**«Многоквартирный жилой дом по улице Дианова в
Кировском административном округе г. Омска
(2-я Очередь)»**

**Раздел 11 «Мероприятия по обеспечению доступа инвалидов к
объекту капитального строительства»**

211-2022-ОДИ

Изм.	№ Док.	Подпись	Дата
1	1/23		06.2023

Схема планировочной организации земельного участка с указанием путей эвакуации перемещения инвалидов. М 1:500

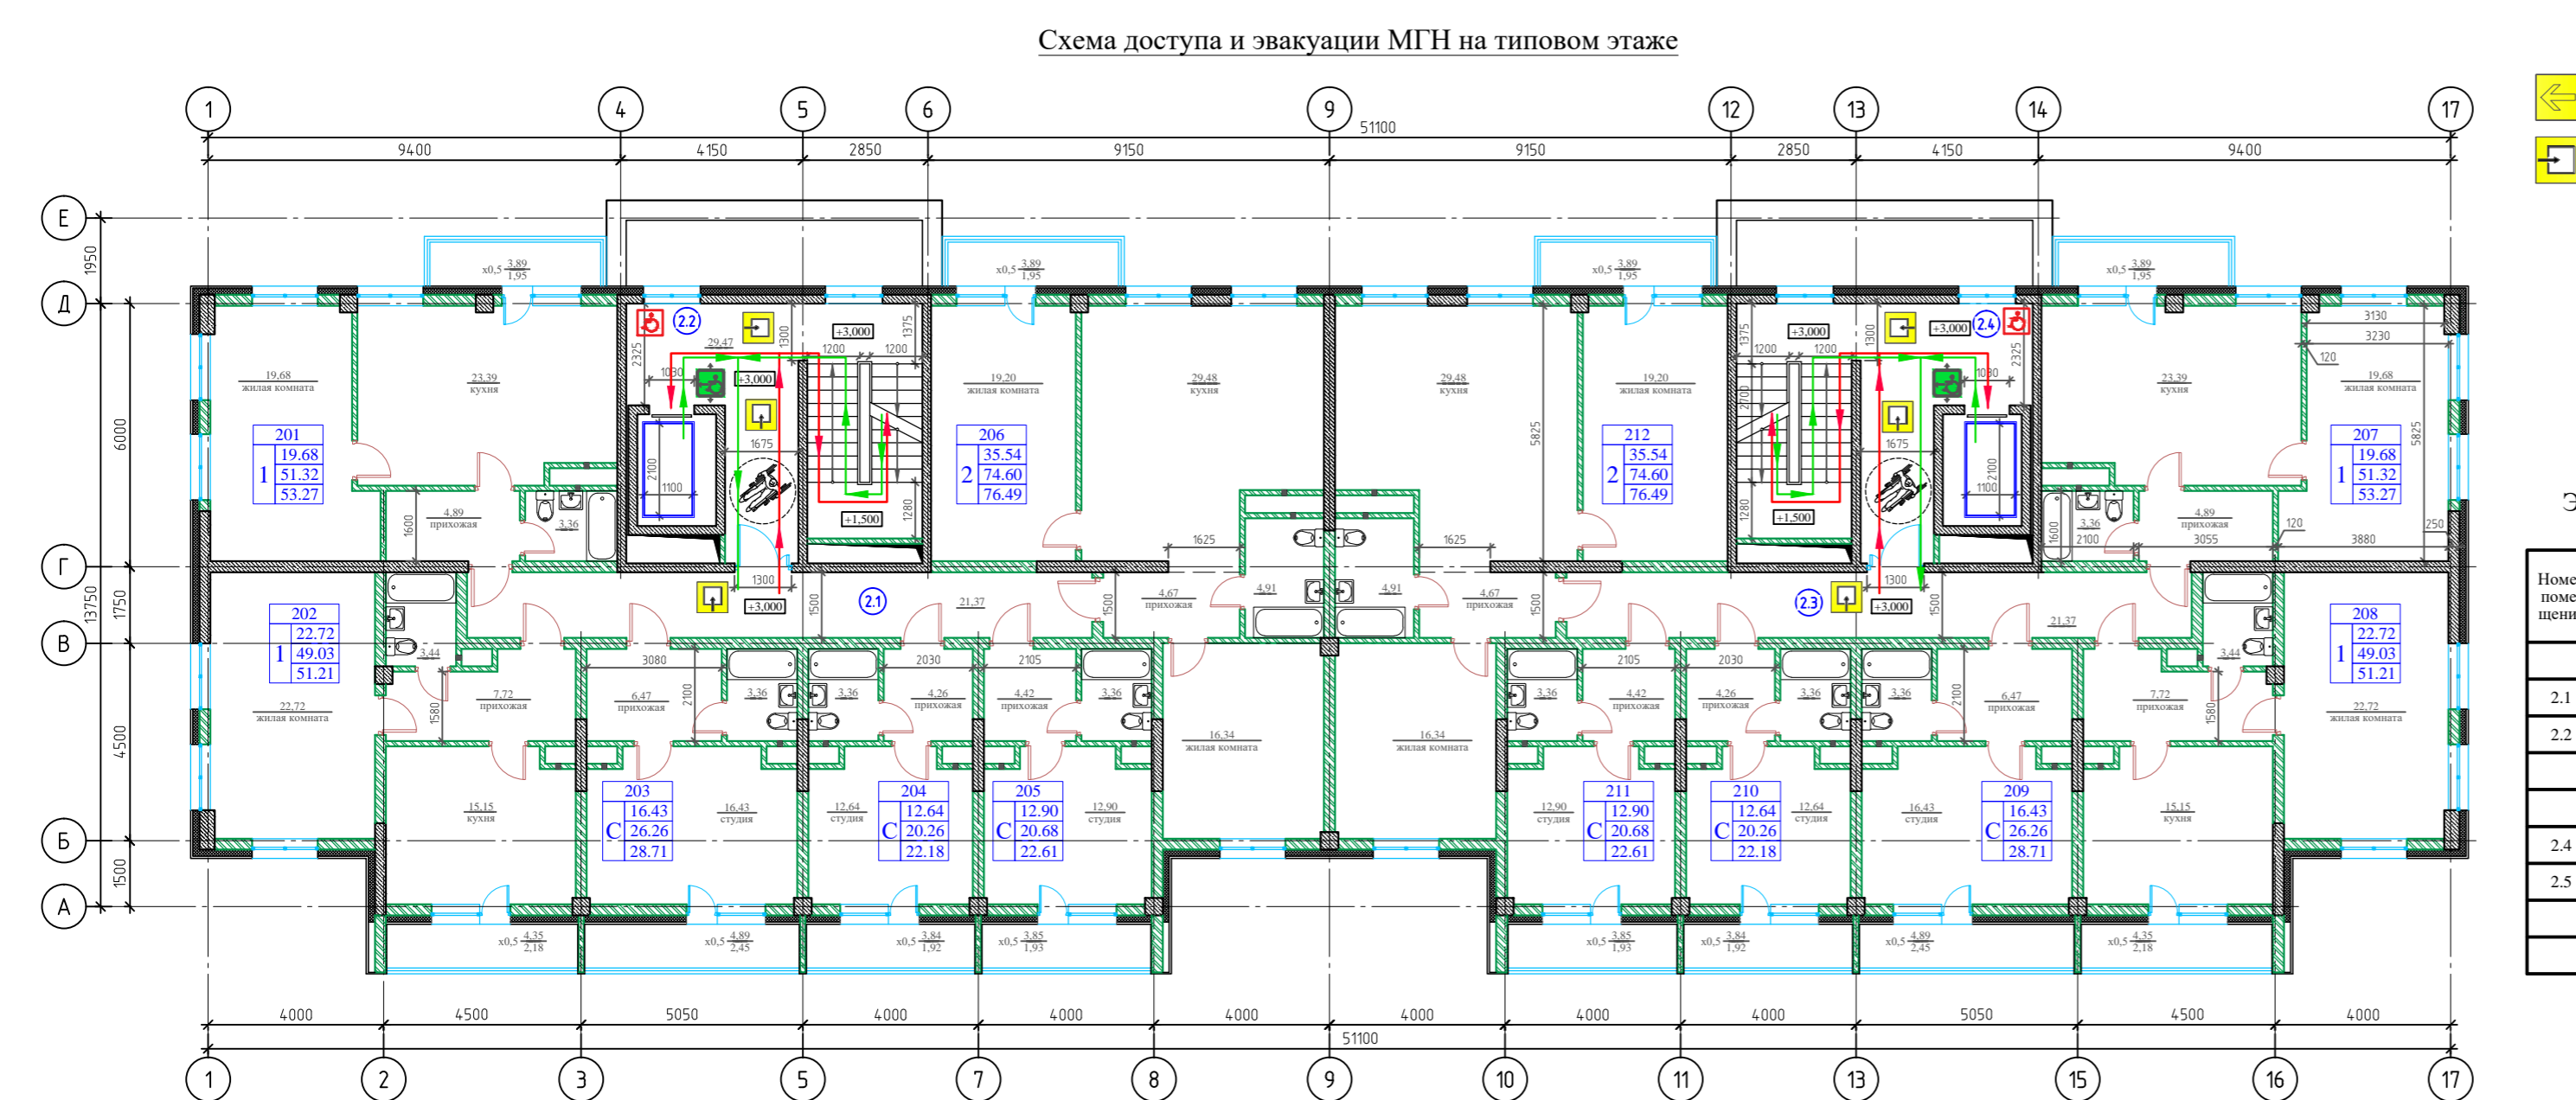
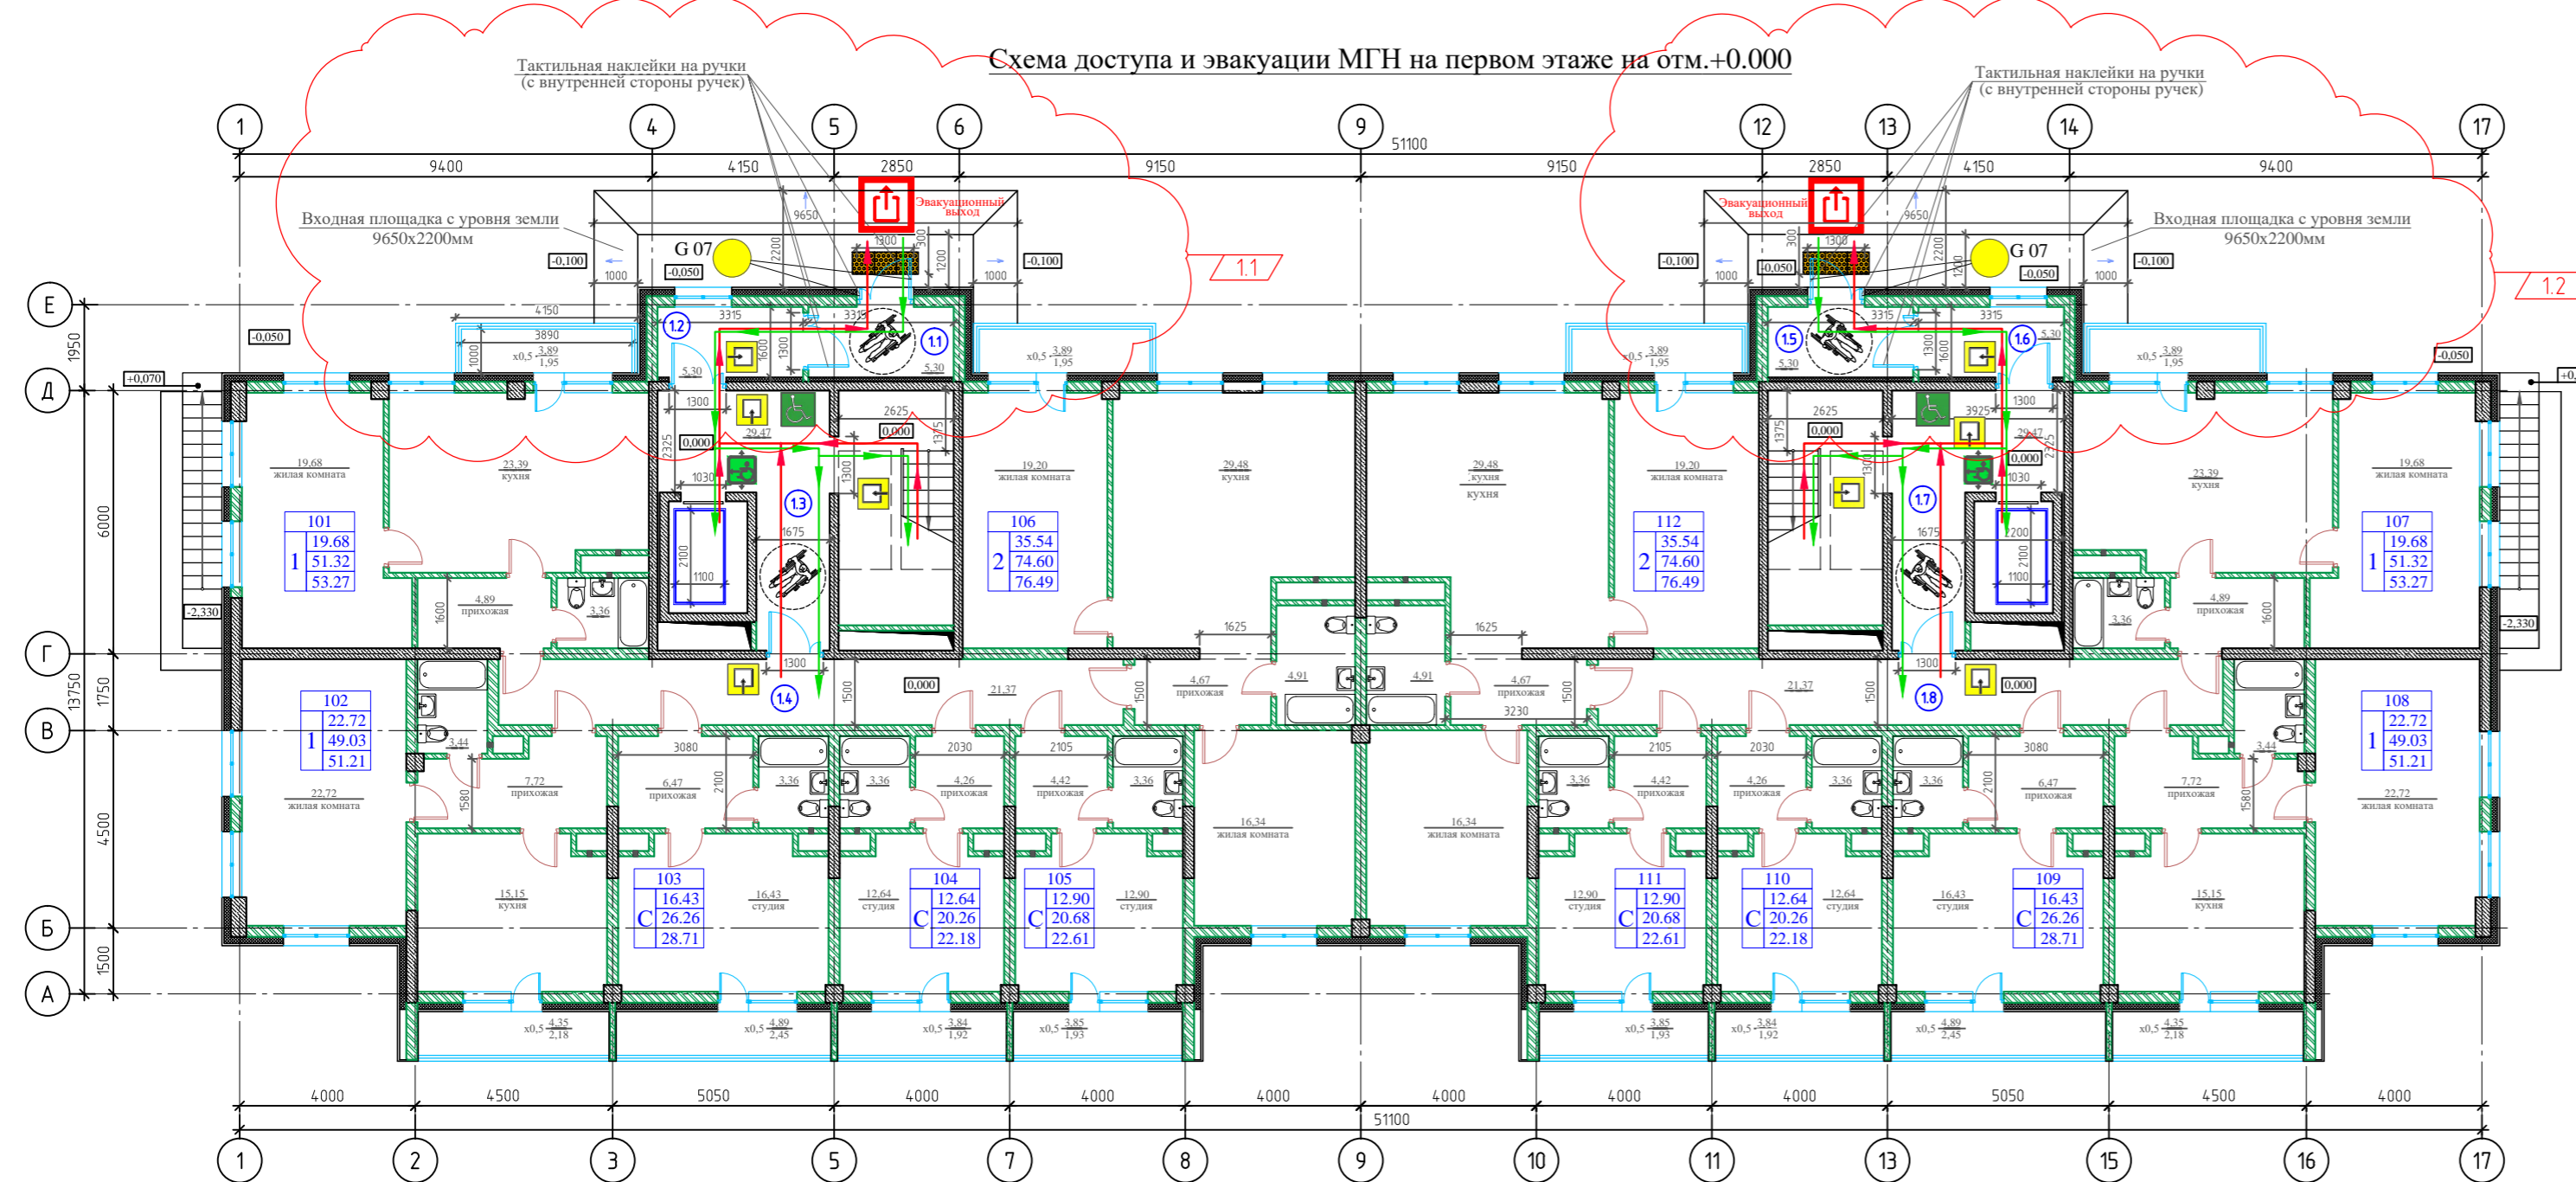
Разрешение		Обозначение	211 - 2022 - ОДИ		
1/23		Наименование объекта строительства	Многоквартирный жилой дом по улице Дианова в Кировском административном округе г. Омска (2 очередь)		
Изм.	Лист	Содержание изменений		Код	Примечание
1	ОДИ-2 (граф. часть)	Внесены изменения на лист ОДИ-2 (Схема планировочной организации участка с указанием путей эвакуации и перемещения МГН). Добавлены сведения о расстоянии от парковочных мест для МГН до Многоквартирного жилого дома. Добавлены 4 парковочных места для инвалидов		4	
1	ОДИ-3 (граф. часть)	Внесены изменения на лист ОДИ-3 (Схема доступа и эвакуации МГН первого этажа на отм.+0.000 и типового этажа). Добавлена информация о двух входных площадок с уровня земли возле каждого подъезда Многоквартирного жилого дома.		4
